千島下水処理場スクリーンかす洗浄脱水外設備工事

設計図書の一部に表記誤りがありました。下記正誤表をご確認ください。

正誤表

名称	千島下水処理場		
	スクリーンかす洗浄脱水外設備工事 送水管設備フローシート		
係長	調査	設計	日付
大阪市建設局 下水道河川部 設備課			5/8内第 36号

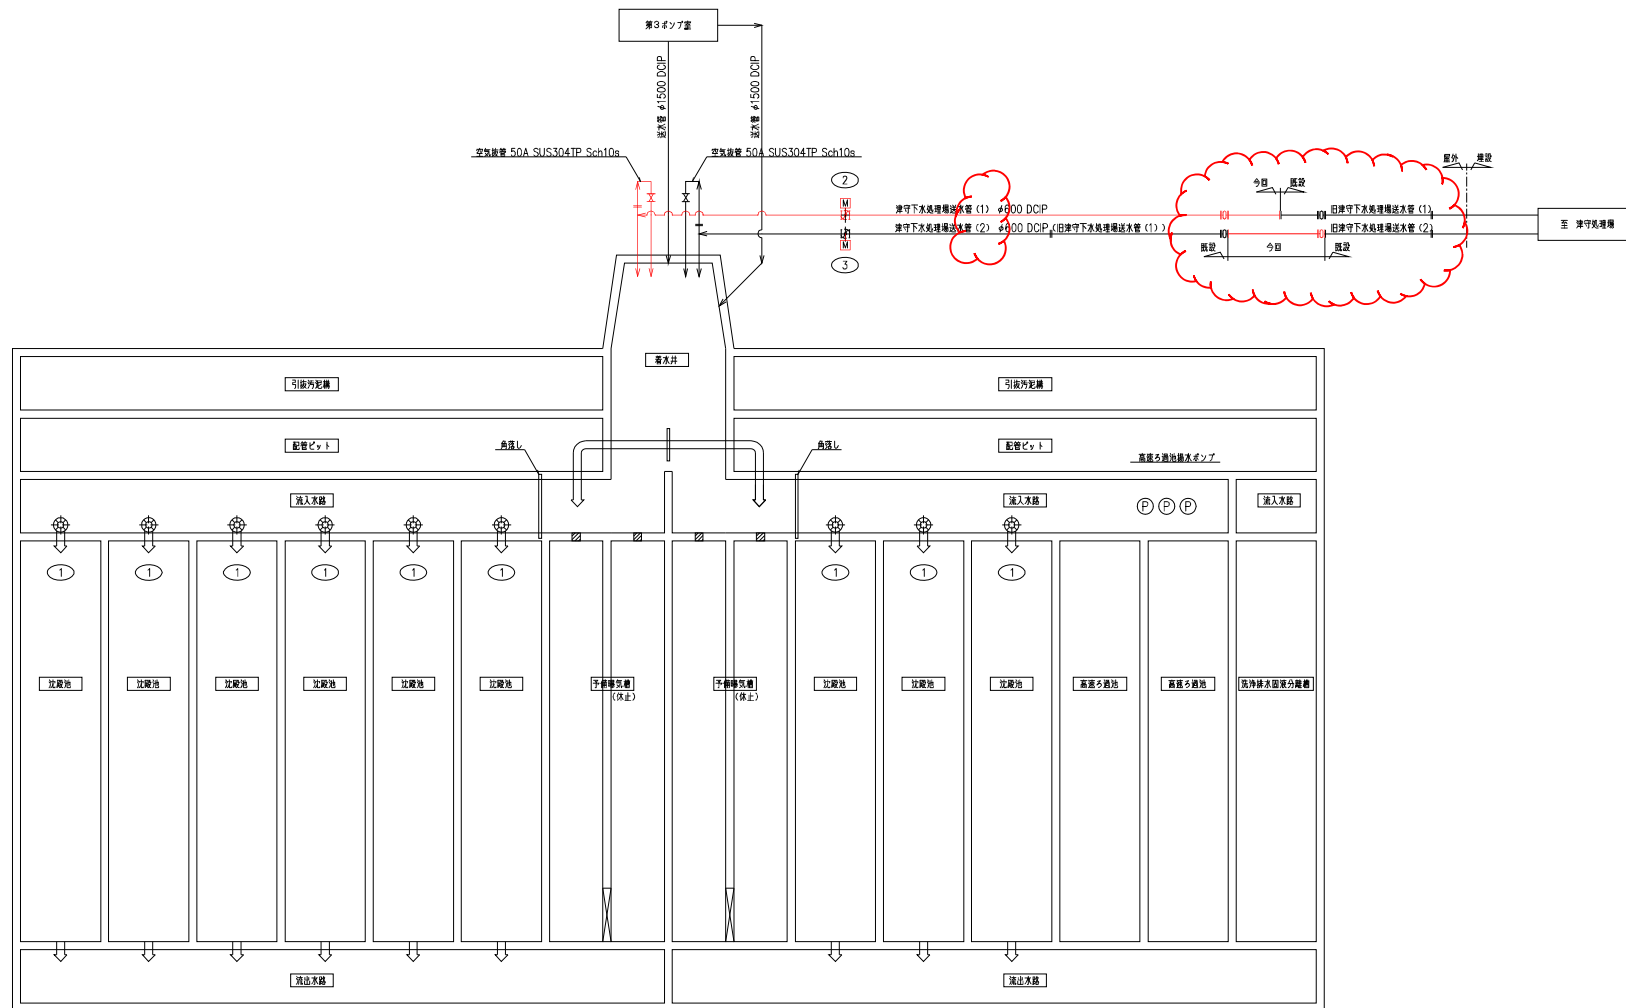
訂正箇所	誤	正
1 図面第38号	可とう管の朱表記(今回工事)が3個となっている。	可とう管の朱表記を2個に訂正。
2 図面第36,40,41号	送水管の番号 津守下水処理場送水管(1)	津守下水処理場送水管(2)
3 図面第36,40,41号	送水管の番号 津守下水処理場送水管(2)	津守下水処理場送水管(1)
4 図面第36号	津守下水処理場送水管(1)の可とう管が黒表記(今回工事)となっている。 津守下水処理場送水管(2)の可とう管の朱表記(今回工事)が2個となっている。	津守下水処理場送水管(1)の可とう管の朱表記(今回工事)を1個に訂正。 津守下水処理場送水管(2)の可とう管の朱表記(今回工事)を1個に訂正。
